NOTE EN REPONSE A LA DIRECTION INTERDEPARTEMENTALE DES ROUTES CENTRE-OUEST

De ce fait, le 08/12/2021, la Direction Interdépartementale des Routes Centre-Ouest a émis un avis défavorable à la demande du permis de construire (PC 086157 21 X0030 / PC 086157 21 X0029) pour la construction d'une centrale agri-solaire photovoltaïque au sol (Mignaloux-Beauvoir Est et Mignaloux-Beauvoir Ouest) au vu de :

Note réponse aux observations/Prescriptions de la DIRCO

Figure 2 - Localisation de la zone projet et de la zone inconstructible de 75 m de part et d'autre de la route nationale N147

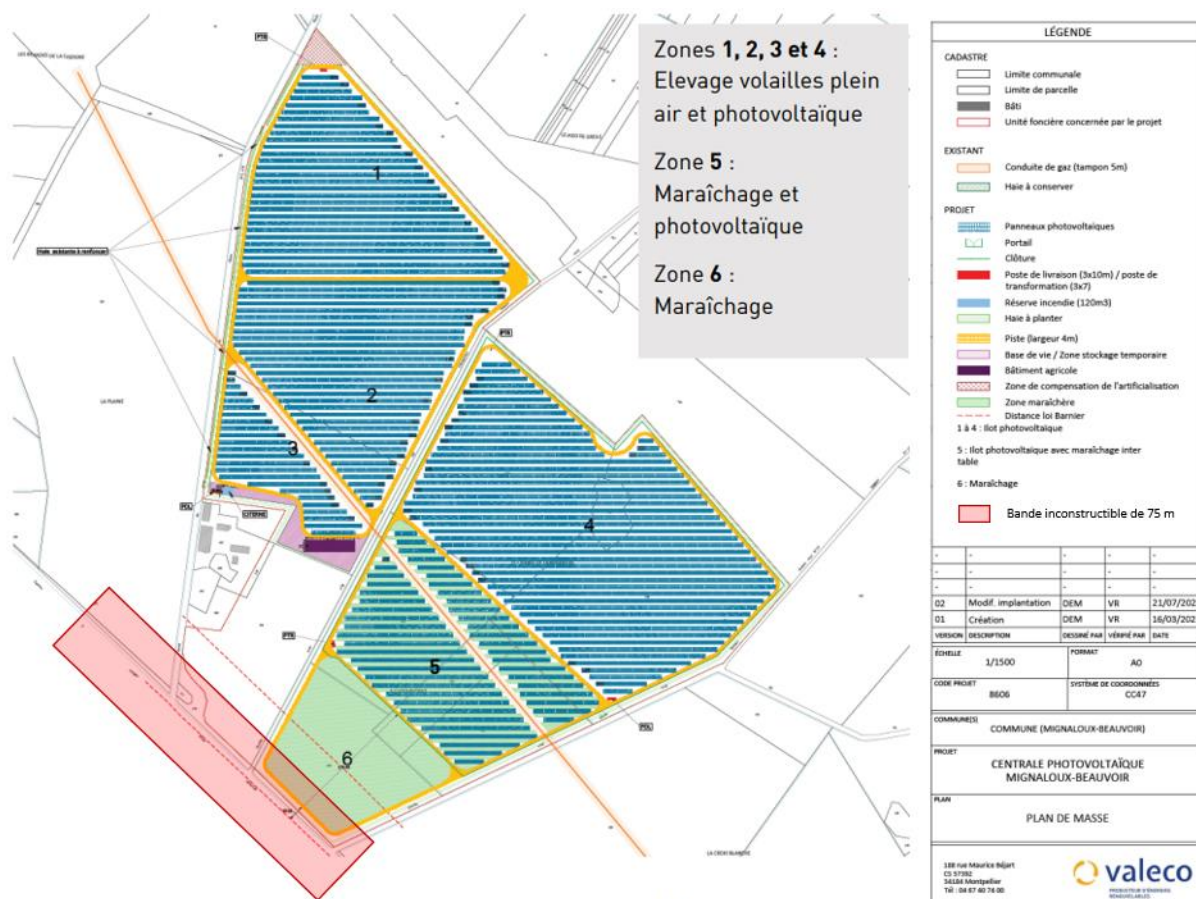
- la marge de recul de 75m (Loi Barnier) par rapport à l'axe de la chaussée de la RN147 ne semble pas respectée,

En vertu de la loi Barnier et de l'article L111-6 du Code de l'Urbanisme, les constructions et installations sont interdites dans une bande de 75 mètres de part et d'autre de la nationale N147, en dehors des zones urbanisées.

Aux vues du plan ci-dessus, les constructions et installations au titre du projet solaire sont situés à plus de 150 mètres de la N147 et donc en dehors de la bande inconstructible de 75 mètres de part et d'autre la nationale N147. Ce projet ne rentre donc pas dans le cadre de la loi Barnier et de l'article L111-6 du Code de l'Urbanisme.

Figure 6 - Schématisation de la réflexion partielle des rayons du soleil - Soleil haut (milieu de journée) = réflexions vers le Sud en direction du soleil

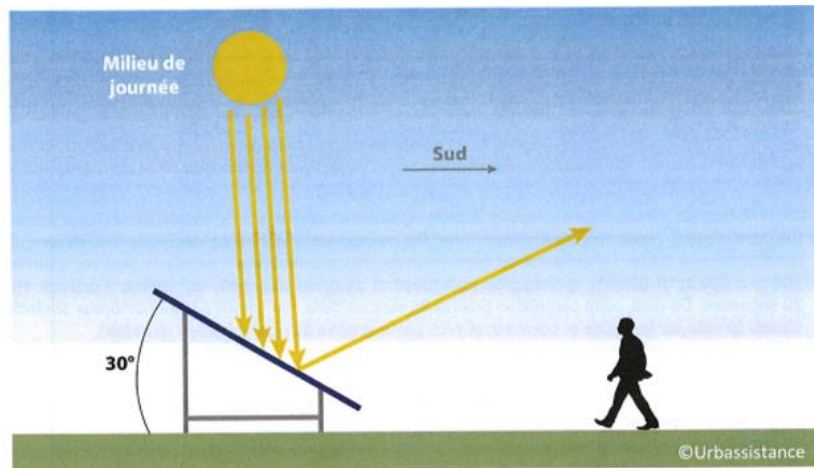
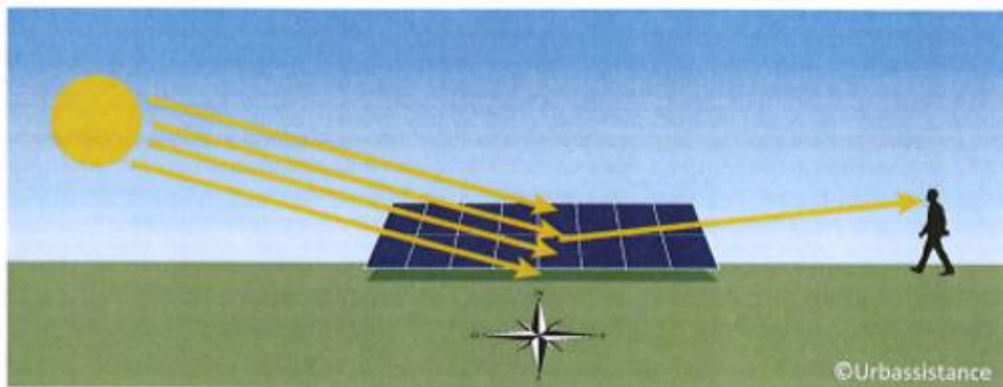
- compte-tenu de la proximité du projet par rapport à la RN147, le pétitionnaire doit fournir une étude spécifique sur les risques d'éblouissement et effets distrayants vis à vis des usagers de la RN. Des précisions devront également être fournies sur les haies envisagées (nature, hauteur...),

Il est à noter que l'objectif même d'un panneau photovoltaïque est d'absorber au maximum le rayonnement solaire afin de le convertir en énergie électrique. Les panneaux sont donc conçus de manière à ne pas réfléchir la lumière, mais maximiser son absorption. La surface du panneau dispose d'un traitement antireflet et le coefficient de réflexion est de seulement 8% en incidence normale.

De manière similaire aux surfaces aquatiques, les réflexions augmentent en incidence rasante. Dans le cadre de notre installation, orientés au Sud pour des raisons d'optimisation de la production, ce phénomène se produira lorsque le soleil est bas (matin et soir) et donc principalement à l'Est et à l'Ouest. Ces perturbations sont à relativiser puisque la lumière directe du soleil masque alors souvent la réflexion (pour observer le phénomène, l'observateur devra regarder en direction du soleil).

Figure 13 - Topographie de la commune de Mignaloux-Beauvoir

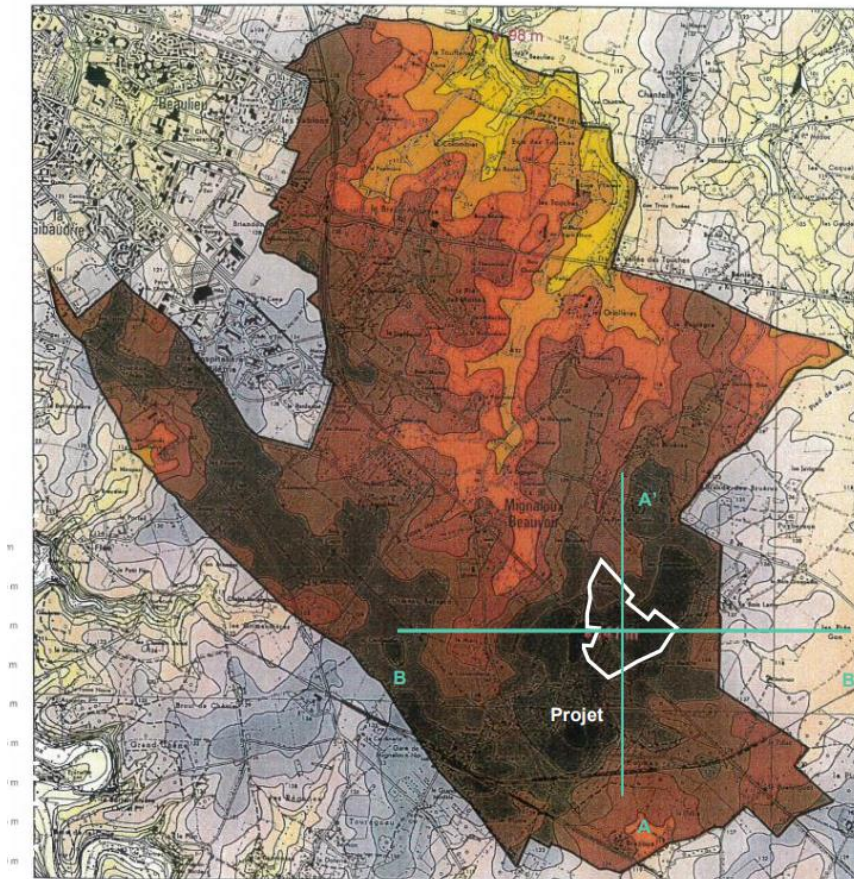
- l'assainissement (eaux usées même traitées et eaux pluviales) des projets de champs photovoltaïques, élevage et culture maraîchère qui ne doit pas s'écouler dans le fossé de la RN147. Aucun détail ne figure dans le projet transmis.

Le relief de l'agglomération présente un relief varié dessinant une déclivité assez régulière du Nord vers le Sud de la commune avec un point haut à 141 m, situé à l'intersection entre la RN 147 et la route de la Plaine et un point bas à 98 m, à l'extrême Nord du territoire communal.

Au regard des profils altimétriques relevés, on constate que le site choisi pour l'implantation de la centrale agri-solaire est situé au sommet du Plateau de Mignaloux-Beauvoir. Son altitude est comprise entre 126 m NGF, au Nord-Ouest de la zone d'étude, à hauteur de la route de la Plaine et 139 m NGF, au Sud-Est du site, au niveau de la RN 147
